**AYUNTAMIENTO DE SEVILLA
GERENCIA DE URBANISMO
Y MEDIO AMBIENTE**

El Excmo. Ayuntamiento Pleno, en sesión celebrada el 16 de julio de 2026 aprobó una propuesta del Teniente de Alcalde Delegado de Urbanismo, Protección Ambiental, Patrimonio y Vivienda, cuyo tenor literal es el siguiente:

El contenido de la presente Corrección de error es la siguiente:

ORDENACIÓN PORMENORIZADA ACTUAL

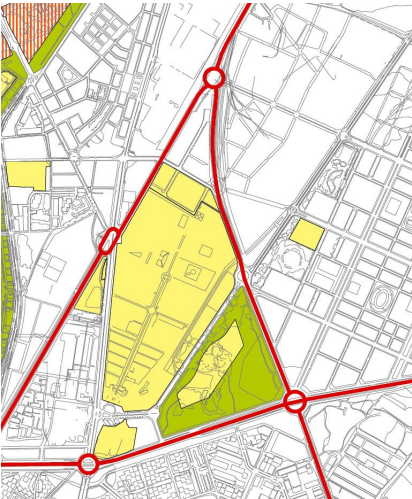
“Con fecha 8 de junio de 2026, tuvo entrada en la Gerencia de Urbanismo y Medio Ambiente solicitud de D. Daniel Palacios Díez, en nombre y representación de la entidad ALBIA GESTIÓN DE SERVICIOS, S.L.U., por la que insta la corrección de error del Texto Refundido del Plan General de Ordenación Urbana referente a la delimitación de un área de actuación simple de equipamiento en el polígono industrial San Jerónimo, que afecta a la parcela propiedad de esa mercantil con ref. catastral núm. 6358003TG3465N0001ZE.= Vista la solicitud y la documentación aportada, el Servicio de Planeamiento y Desarrollo Urbanístico ha emitido los correspondientes informes técnico y jurídico, el 24 de junio de 2026, en los que se constata la existencia de un error material en el Texto Refundido del Plan General de Ordenación Urbanística respecto a la delimitación de la Actuación Simple de Equipamiento ASE-DMN-01 AMPLIACIÓN DEL CEMENTERIO, favorables a la corrección del error detectado, sobre la base de estas consideraciones: = *El Plan General Municipal de Ordenación 1987 calificaba el Cementerio de San Fernando, con referencia catastral 6358004TG3465N0001UE, como Servicios Públicos. Cementerio. Al norte del mismo, el Polígono Industrial San Jerónimo se calificaba de Zona Industrial, sub-zona I2. = En su actualización, el Plan General de 2006 prevé una ampliación del cementerio, consecuencia lógica de la expansión poblacional prevista. Por ello, delimita una actuación para la obtención de suelos con destino a cementerio, es la ASE-DMN-01. = Sin embargo, la delimitación establecida en el Plan General de 2006 no es correcta, pues los suelos calificados de Sistema General exceden los de su parcela catastral e incluyen varios anexos y tres parcelas catastrales que actualmente siguen en uso y formando parte del polígono industrial. Por todo ello, se procede a establecer la línea entre las dos calificaciones en el cerramiento existente. = El mantenimiento de este error provoca que las parcelas en esta situación irregular no puedan ejercer actividad alguna puesto que se encuentran inmersas en un Sistema General, mientras que, si pertenecen al ámbito de una actuación pendiente de ejecución, podrían acogerse a las condiciones del artículo 1.1.13 Edificios y usos fuera de ordenación de las Normas Urbanísticas.= Por consiguiente, la corrección del error detectado ha de consistir en establecer una nueva delimitación del ámbito de la ASE-DMN-01 CEMENTERIO y del Sistema General S-SP Cementerio San Fernando, de forma que se ciña al ámbito real del cementerio, esto es, que los*

suelos calificados de Sistema General S-SP se correspondan con los de la parcela 6358004TG3465N0001UE; por lo que la línea de separación entre las distintas calificaciones discurrirá sobre el cerramiento que actualmente separa el cementerio del polígono industrial, y la nueva superficie de la ASE-DMN-01 AMPLIACIÓN DEL CEMENTERIO será de 32.546 m2. = Lo expuesto ha de comportar la corrección de las determinaciones gráficas del Texto Refundido del PGOU, concretamente: la ficha urbanística de la ASE-DMN-01 CEMENTERIO, estableciendo su nueva superficie en 32.546 m2; la hoja 13-10 de la ordenación pormenorizada del Plan General; el plano o.e. 04 ESTRUCTURA DEL TERRITORIO. SISTEMAS GENERALES. = Tal como se expone en los informes señalados, nos encontramos ante un simple error material, cuya corrección permite el artículo 109.2 de la Ley 39/2015, de 1 de octubre, del Procedimiento Administrativo Común de las Administraciones Públicas, que dispone: “Las Administraciones Públicas podrán, asimismo, rectificar en cualquier momento, de oficio o a instancia de los interesados, los errores materiales, de hecho o aritméticos existentes en sus actos.”= La remisión a dicho artículo de la ley reguladora del procedimiento administrativo común la encontramos en la Ley 7/2021, de 1 de diciembre, de impulso para la sostenibilidad del territorio de Andalucía, en su artículo 86, que regula la innovación de los instrumentos de ordenación urbanística, cuyo punto 4 dice lo que siguiente: “La corrección de errores aritméticos, materiales o de hecho no tendrá en ningún caso la consideración de modificación del instrumento de ordenación urbanística y se tramitará de conformidad con lo dispuesto en la legislación sobre procedimiento administrativo común.”= En el caso que nos ocupa, no estamos ante una modificación o alteración del planeamiento sino ante una corrección de las determinaciones gráficas del Texto Refundido del PGOU; por lo tanto, es un simple error material o de hecho que se evidencia sin necesidad de acudir a interpretaciones jurídicas y que tiene cobertura normativa en el procedimiento de corrección de errores establecido en el citado artículo 109.2 de la Ley 39/2015. = El artículo 1.2.2, apartado 4, de las Normas Urbanísticas del Texto Refundido del PGOU establece: “Los simples errores materiales que se detecten en el Plan General podrán corregirse mediante acuerdo de la Corporación, que se publicará en el Boletín Oficial de la Provincia y se comunicará a los órganos urbanísticos de la Junta de Andalucía.”= Conforme al artículo 10.2.1ª de los Estatutos de la Gerencia de Urbanismo y Medio Ambiente del Ayuntamiento de Sevilla, el Consejo de Gobierno, en sesión celebrada el 7 de julio de 2026, acordó proponer al Excmo. Ayuntamiento Pleno la corrección del error material detectado en el Texto Refundido del Plan General de Ordenación Urbanística, consistente en establecer una nueva delimitación del ASE-DMN-01 AMPLIACIÓN DEL CEMENTERIO, de forma que el límite se ciña al cerramiento que actualmente separa el cementerio del polígono industrial; lo que conlleva corregir la ficha urbanística de la ASE-DMN-01 CEMENTERIO, estableciendo su nueva superficie en 32.546 m2, así como la hoja 13-10 de la ordenación pormenorizada del Plan

ORDENACIÓN PORMENORIZADA CORREGIDA

ORDENACIÓN ESTRUCTURAL
CORREGIDA

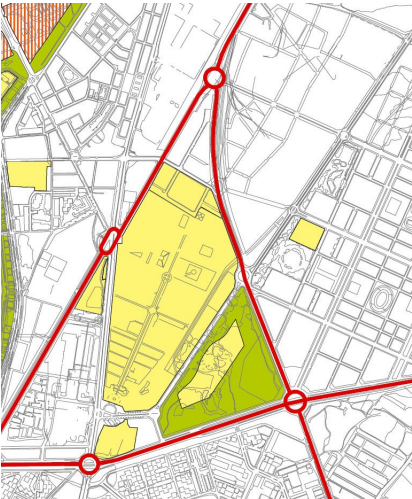
General y el plano o.e. 04 ESTRUCTURA DEL TERRITORIO. SISTEMAS GENERALES.= Por lo expuesto, según lo previsto en el artículo 123 de la Ley 7/1985, de 2 de abril, reguladora de las Bases del Régimen Local, el Teniente de Alcalde que suscribe, Delegado de Urbanismo, Protección Ambiental, Patrimonio y Vivienda, en uso de las facultades conferidas por Resolución de la Alcaldía nº 921, de 30 de septiembre de 2024, eleva al Excmo. Ayuntamiento Pleno la presente propuesta para la adopción del siguiente = **ACUERDO: = PRIMERO.-** Corregir el error material detectado en el Texto Refundido del Plan General de Ordenación Urbanística, consistente en establecer una nueva delimitación del ASE-DMN-01 AMPLIACIÓN DEL CEMENTERIO, de forma que el límite se ciña al cerramiento que actualmente separa el cementerio del polígono industrial; lo que conlleva corregir la ficha urbanística de la ASE-DMN-01 CEMENTERIO, estableciendo su nueva superficie en 32.546 m2, así como la hoja 13-10 de la ordenación pormenorizada del Plan General y el plano o.e. 04 ESTRUCTURA DEL TERRITORIO. SISTEMAS GENERALES.= **SEGUNDO.-** En cumplimiento de lo dispuesto en los arts. 5 y 110 del Reglamento General de la Ley 7/2021, de impulso para la sostenibilidad del territorio de Andalucía, depositar e inscribir el instrumento de ordenación urbanística en los registros autonómico y municipal, al objeto de garantizar la publicidad establecida en el art. 82 de la Ley, con carácter previo a la publicación en el Boletín Oficial de la Provincia.= **TERCERO.-** Conforme a lo previsto en el art. 83 de la Ley 7/2021 de 1 de diciembre, art. 110.2 de su Reglamento General y art. 70.2 de la Ley 7/1985 de 2 de abril, de 2 de abril, reguladora de las Bases del Régimen Local, publicar el presente acuerdo en el Boletín Oficial de la Provincia y en el portal web de la Gerencia de Urbanismo y Medio Ambiente, previo cumplimiento de lo exigido en el dispositivo que antecede.= **CUARTO.-** Notificar el presente acuerdo a D. Daniel Palacios Díez, representante de ALBIA GESTIÓN DE SERVICIOS, S.L.U.= No obstante V.E. resolverá lo que considere más acertado.= Sevilla, en la fecha abajo indicada = EL TENIENTE DE ALCALDE DELEGADO DE URBANISMO, PROTECCIÓN AMBIENTAL, PATRIMONIO Y VIVIENDA= Fdo.: Juan de la Rosa Bonsón”.
